## Fagnotat

Vår ref.  
2024/10253

## Søndre del av Brøset, detaljregulering, høring og offentlig ettersyn

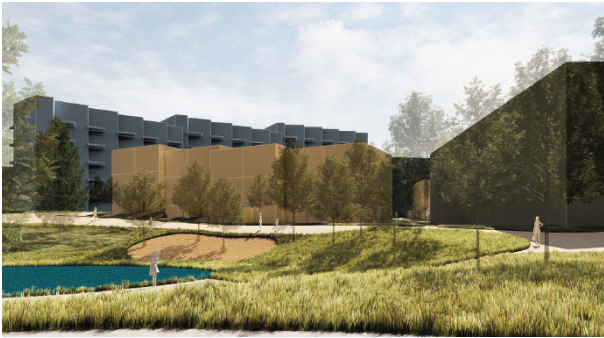
Byplankontoret er uenig i løsningen som er valgt for bebyggelsen mot ravinen i øst - og mot E6. For alle feltene foreslås hovedsakelig sju og åtte etasjer - som en sammenhengende bebyggelse innenfor feltene. Det er flere forhold som gjør dette utfordrende. Byggene får en lite menneskelig skala. Høyder og lengder blir for massive i disse feltene, og uteoppholdsarealene som grenser inn mot bebyggelsen vil ikke få god nok kvalitet. I tillegg skyggelegger den høye og tette bebyggelsen ravinen i øst store deler av dagen, noe som kan gi konsekvenser for vegetasjonen innenfor naturområdet o\_GN. Den høye bebyggelsen gir også en skarp og uheldig kontrast mot de lave barnehagebygningene, de historiske parkanleggene og det viktige hovedbygget i det historiske anlegget.

Byplankontoret mener det må endringer til innenfor disse feltene. Endringene må gi større og bedre uteoppholdsarealer nært bebyggelsen. Dette gjelder særlig SF3 og B10, innenfor B10 må eksisterende blodbøk bevares som et markant, solitært tre på Brøset.

- B12: Det kan ikke tillates boliger utsatt for støy over 70 dB. Boligbebyggelsen i B12 må endres som følge av støysituasjonen fra E6, og alle boliger må minimum tas ut av det som er foreslått som bestemmelsesområde #5 i ny KPA 2022-2034.
- Bygningshøydene i øst må reduseres i felt SF3, B10, B11 og B12.
- SF3: Utformingen av bebyggelsen må gjenspeile resten av planlagt bebyggelse i området, med variasjon i fasade og høyde, og gode uteoppholdsarealer.

### *Bestemmelser om høyder*

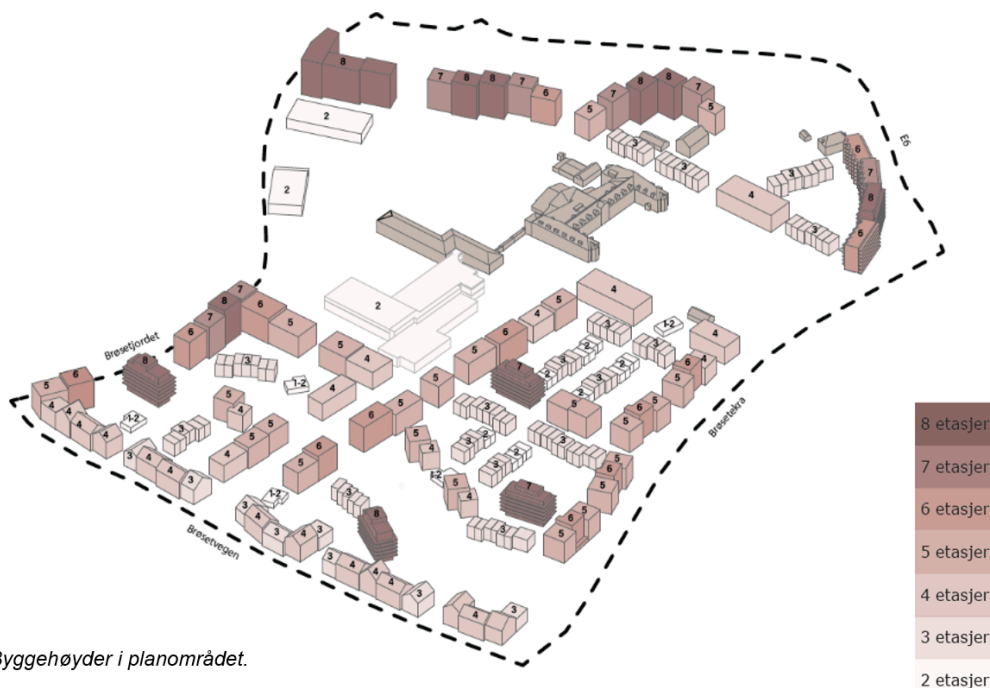
Over regulert høyde tillates det blant annet oppført veksthus, pergola eller lignende skjermingskonstruksjoner som kan dekke maksimum 50 % av takflaten. Det er ikke angitt høydebegrensninger på disse, og inntil 50 % av takflaten anses som en høy andel.

Trebokshusene er høye, og er plassert slik at de skaper mye skygge. Dette gjelder både på uterom i det vestre friområdet og i noen gårdsrom. I mener at byggene ikke hensyntar omgivelsene og resterende bebyggelse på en god måte.

- Det må sikres eksisterende og nye store trær som kan tilføre offentlige rom viktige kvaliteter, utover allétrærne og trærne i bestemmelsesområdene.
- Bestemmelser om tillatte tiltak over regulert høyde, må innskrenkes når det gjelder utstrekning og høyder.

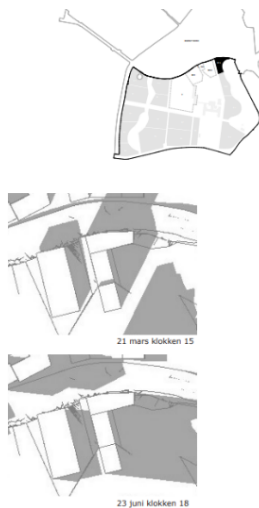
Gatetunene er smale, minste bredde er 7,5 meter. Dette forsterkes av at byggegrensene er lagt to meter fra formålsgrensa. Når det er så trangt er det vanskelig å få lagt inn tilstrekkelig buffer mellom ferdselsåre og privat areal. Konsekvensen er ofte at boliger i første etasje har gardinene trukket for, eller at det settes opp høye gjerder for å hindre innsyn. Dette gir et lite tiltalende miljø å ferdes i og for mange oppleves det ubehagelig å ha innsyn i private rom på denne måten. Byplankontoret mener at byggegrensene må trekkes lenger inn fra de offentlige gatetunene, slik at det sikres et privat eller halvprivat areal som gir mulighet for en grønn buffer. Det må også sikres etableres et klart skille mellom offentlig og privat grunn, men at dette skal være vegetasjon eller lave gjerder.

Forbindelsen fra gatetunene, til og gjennom alleen er ikke avklart eller sikret på en god måte. Blant annet er det ikke vist hvordan gatetunenes tilknytning til alleen vil berøre trærne.

### *Snuhammer felt SF1*

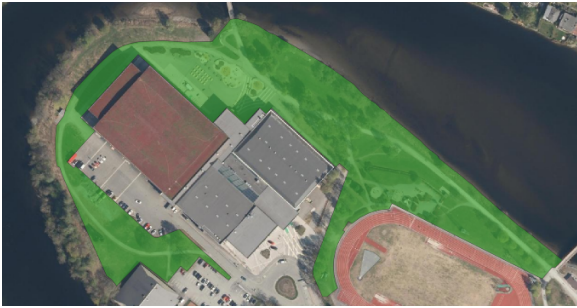
Snuhammeren her ble regulert gjennom den nordre delen av Brøset siden det her ble vedtatt at privatbiler skulle få kjøre i Brøsetjordet, men samtidig uten gjennomkjøringsmuligheter.

Byplankontoret mener at snuhammeren innenfor, o\_GT6, og gårdsrommet til felt SF1 er en dårlig kombinasjon. I tillegg er det lagt en innkjøring til parkeringskjeller i samme avkjørsel. Dette vil medføre mye trafikk og kan skape trafikkfarlige situasjoner. Bebyggelsen må derfor løses på en annen måte før sluttbehandling.

#### *Alléen (o\_PA3-4)*

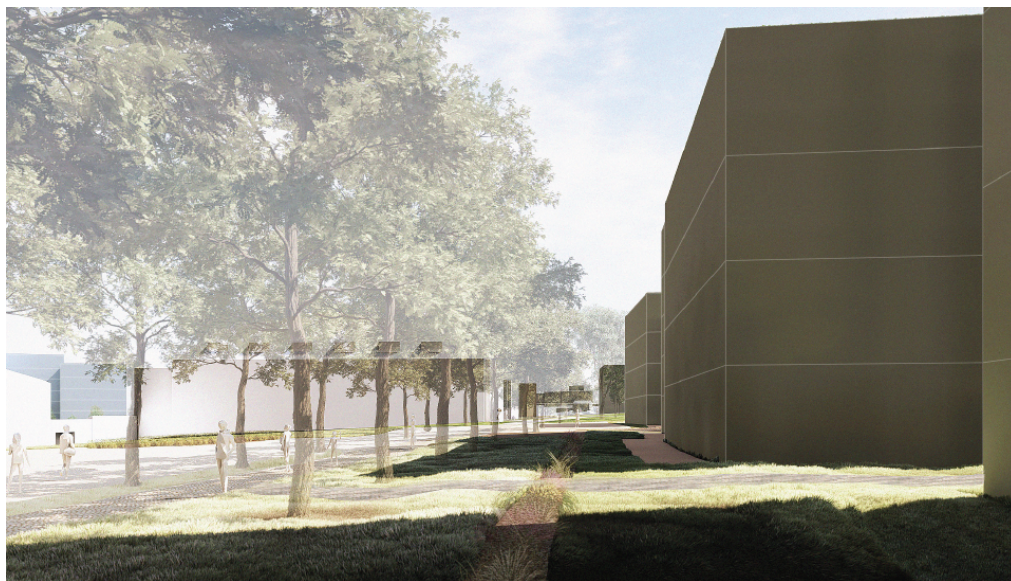
Alléen går gjennom dyrka mark i dag, og er et sterkt og styrende element i det historiske landskapet. Det foreslås høye bygg på begge sider av alléen. Det betyr at alléen mister sin kraftposisjon i landskapet. Det forsterkes av at de nye byggene også plasseres relativt tett inntil alléen. Dette betyr lite soltilgang i alléen og mye skygge fra trærne for de boligene som ligger

nord for alléen. Tilsvarende utfordringer har vi langs Østmarkveien – ved nr. 6 og 7. Alléen skal fungere som en offentlig park. Den vil bli en hovedforbindelse og et møtested. Vi er usikre på hvor mye trærne vil tåle av tiltak, som lekeplasser og regnbed, i rotsonen. Vi er også usikre på hvordan byggingen av parkeringskjellere mot alléen vil påvirke vanntilgangen til trærne.

Høydene mot alléen må reduseres, og det bør også vurderes å trekke bebyggelsen lenger unna. Redusert høyde vil fremheve alléen på en bedre måte. Samtidig må det være nok avstand mellom trærne og boligens balkonger.

- Alléen (o\_PA3 - 4): For å ivareta og fremheve alléen bør reduksjon av bygningshøyder langs alléen og større avstand mellom nye bygg og allétrær, vurderes.
